Mei 2018

Arnhems platform chronisch zieken en gehandicapten

Checklist Toegankelijkheid (BTB) gebouwen

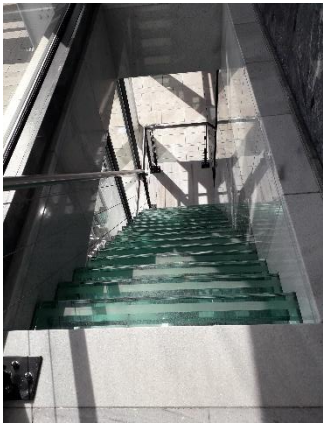
Loketten	Zijn er tafels en balies waar je met een rolstoel onder kan rijden, zodat je bijvoorbeeld een formulier kan invullen?	X		
	Kan men ook contant betalen?	X*		
	Is het pinapparaat voor iedereen bereikbaar of mobiel?	X		
	Is het te betalen bedrag in het scherm voor de klant te zien?			x
Opmerkingen	Er is 1 loketbalie op rolstoelhoogte, waar de rolstoel onder kan rijden. Voor elektrische rolstoel moet de besturingsarm naar beneden worden gedaan, dan past het met moeite. *Er is een apparaat om contant te betalen. Rolstoelers en blinde mensen kunnen dit niet zelf bedienen. Medewerkers bieden assistentie.			
Spreekkamers	Zijn de deuren breed genoeg?		X	
	Is de deur gemakkelijk/licht te openen?		X	
	Is er voldoende ruimte voor rolstoelgebruikers om te kunnen draaien?		X	
	Is er voldoende privacy in de spreekkamer?	X		
	Is de akoestiek goed?		X	
Opmerkingen	De spreekkamers zijn voor de elektrische rolstoelen erg krap, zeker als er bijvoorbeeld ademhalingsondersteuning achterop zit, dan kan iemand niet recht achter de tafel. De deuren zijn smal (87 cm ipv 90 cm), de akoestiek is slecht. Deur gaat moeilijk open vanwege een dranger.

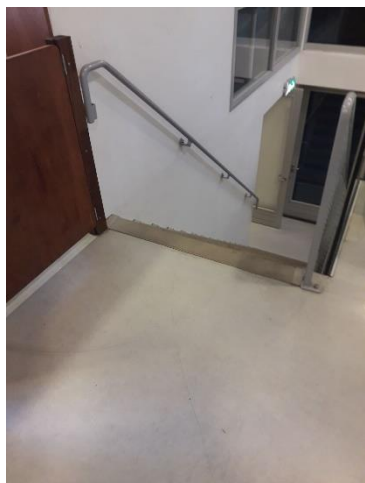
Bruikbaarheid	Is de bewegwijzering in duidelijke taal?		X*	
	Is er assistentie aanwezig bij de ingang? Voor bijvoorbeeld blinden / slechtzienden?	X*		
	Is de ontvangstbalie geschikt voor rolstoelgebruikers?	X		
	Zijn er hindernissen op de routes in het gebouw?		X	
	Is de akoestiek goed?		X	
Opmerkingen	*Op het stootvlak van de traptreden staan de namen van de organisaties die boven zitten en op bijvoorbeeld de eetzaal staat met pictogrammen de functie aangegeven. Maar wat in welke ruimte te vinden is, is voor nieuwe bezoekers niet helder aangegeven. Na binnenkomst is er een lage balie waar gastheer/vrouw zit. Deze zou in principe assistentie kunnen bieden aan blinden/slechtzienden, maar toen wij kwamen schouwen werd er geen contact met ons gemaakt en gevraagd of we hulp nodig hadden. De akoestiek in de centrale hal is erg slecht, ondanks dat er akoestische plafonds (plafondplaten met gaatjes) zijn aangebracht. Het galmt en er zijn overdag veel geluiden in het gebouw (bijv. kinderdagverblijf). Dit is ook hoorbaar in de ruimte die beschikbaar is voor vergaderingen. Zeker omdat deze ruimte voor het grootste deel van glazenwanden voorzien is, is er veel afleiding. Er is in het pand zelf veel glas gebruikt om aparte ruimtes mee te maken. Deze glazenwanden zijn niet altijd voorzien van markeringen. Dit brengt als risico met zich mee dat mensen die slecht zien tegen het glas lopen.

Om het pand te verlichten is gebruik gemaakt van spotjes die fel licht geven. Voorkeur heeft het gebruik van lampen die meer diffuus licht geven, om te voorkomen dat slechtzienden verblind worden door het licht.			
Keuken	Er is een keuken aanwezig die gebruikt wordt voor wijkactiviteiten, bijvoorbeeld de landenkookgroep.			
Opmerkingen	De keuken is erg krap. Met een duwrolstoel kun je er net binnen, maar niet manoeuvreren, met een elektrische rolstoel al helemaal niet. Er is een groot werkblad, wat niet onderrijdbaar is (onder staan pannen etc.). Één van de schouwers neemt deel aan de landen kookgroep. Zij kan eigenlijk nauwelijks in de keuken deelnemen aan het koken, een onderrijdbaar werkblad zou dit wel mogelijk maken.			
Trap(pen)	Is er een trap aanwezig?	X		
	Zijn er trapeuningen aanwezig?	X		
	Lopen de trapeuningen door aan de boven en onderkant?		X*	
	Zijn er markeringen aangebracht op de traptreden?		X

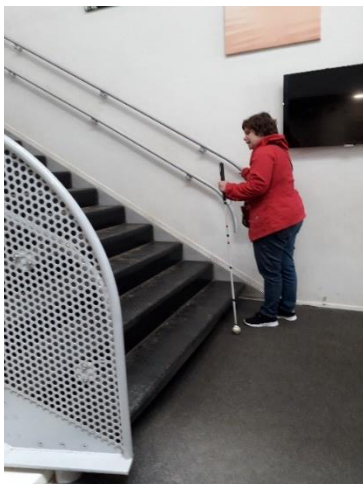
Opmerkingen	De trap voor bezoekers (dichtbij balie) is niet voorzien van markeringen en heeft slechts aan één zijde een bruikbare leuning die niet doorloopt. Er is boven en onderaan geen markering om te waarschuwen dat er een trap begint. In het halletje bij binnenkomst is een trap naar beneden (gymzaal). Deze is niet voorzien van waarschuwende markering terwijl de treden en de vloer dezelfde kleur hebben. Risico bestaat dat slechtzienden de trap te laat herkennen. Achterin het gebouw is een trap die met name voor medewerkers bedoeld is. Ook hier geldt dat er zowel vooraf als op de trap geen markeringen zijn aangebracht. Verder stopt de leuning direct bij de laatste trede. Helemaal beneden stopt aan één zijde de trap zelfs ruim voor de laatste trede.			
Lift	Is er een lift in het gebouw?	X		
	Is de lift groot genoeg (1,05 x 2,05)?		X	
	Zijn de deuren breed genoeg?	X		
	Zijn de liftknoppen op de goede hoogte en gemakkelijk te bedienen?		X*
